## DELIBERATION DU CONSEIL COMMUNAUTAIRE DE LA COMMUNAUTE DE COMMUNES AURE LOURON

Nombre de membres en exercice : 62 Nombre de membres présents : 34 Nombre de suffrages exprimés : 41 Votes Pour : 41 Vote(s) Contre : 0 Abstention(s) : 0	Objet : Modification simplifiée n° 1 du Plan Local d'Urbanisme de la commune de Vignec - approbation  <b>N° 2022-19</b>
--	---

#### **Avis de la mission régionale d'autorité environnementale sur la modification simplifiée n°1 du PLU de VIGNEC (65)**

**MÉMOIRE EN RÉPONSE À L'AVIS DE LA MISSION RÉGIONALE D'AUTORITÉ  
ENVIRONNEMENTALE  
N°2021-009884 du 20 janvier 2022**

**Focus sur la zone de modification**

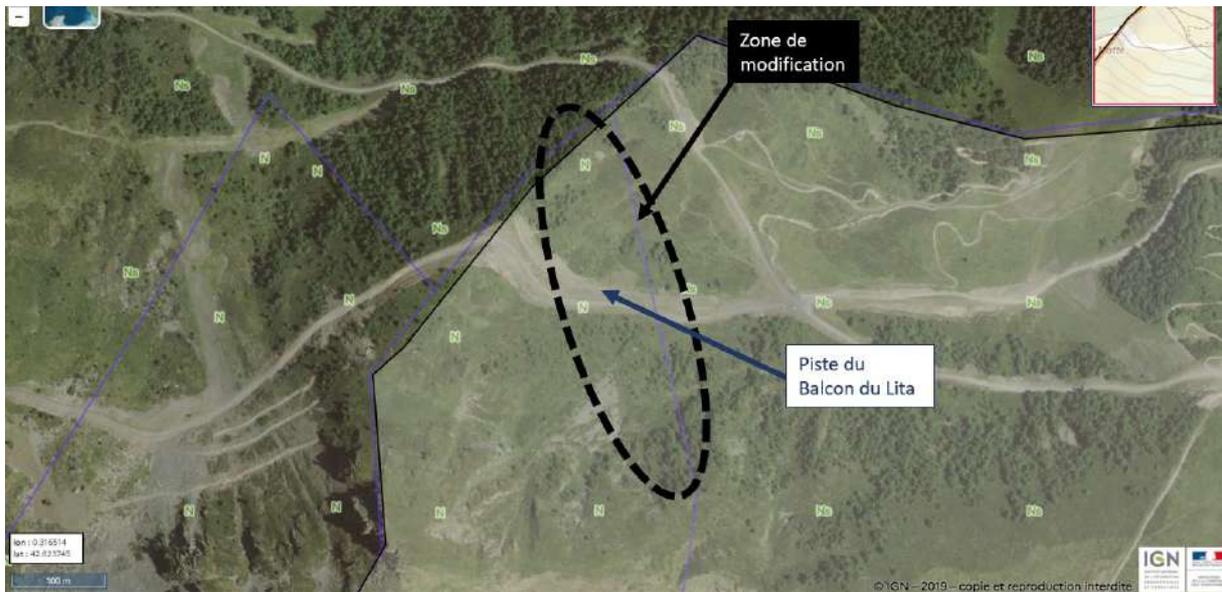
La MRAe recommande de reprendre le rapport de présentation conformément à l'article R ;151-3 du code de l'urbanisme, s'agissant notamment de l'état initial et de l'analyse des incidences, en particulier du développement touristique et des mobilités au niveau du PLU, de l'analyse de l'articulation avec les autres plans et programmes concernant le territoire, des indicateurs de suivis et du résumé non technique.

Elle recommande de mieux justifier la localisation du projet au regard des sensibilités environnementales du site d'implantation et des alternatives envisageables.

Indépendamment du projet de remontées mécaniques, la présente modification du PLU vise à la rectification d'une erreur matérielle dans le plan de zonage réglementaire. Il s'agit de procéder à la bonne prise en compte dans le zonage Ns de la réalité du domaine skiable existant.

La photographie aérienne issue du Géoportail de l'urbanisme ainsi que le plan des pistes du domaine skiable font apparaître l'incohérence d'un zonage N sur la zone de modification, cette zone devrait être située en zone Ns étant en effet caractérisée par la présence de la piste du Balcon du Lita sur la partie centrale de la zone de modification.
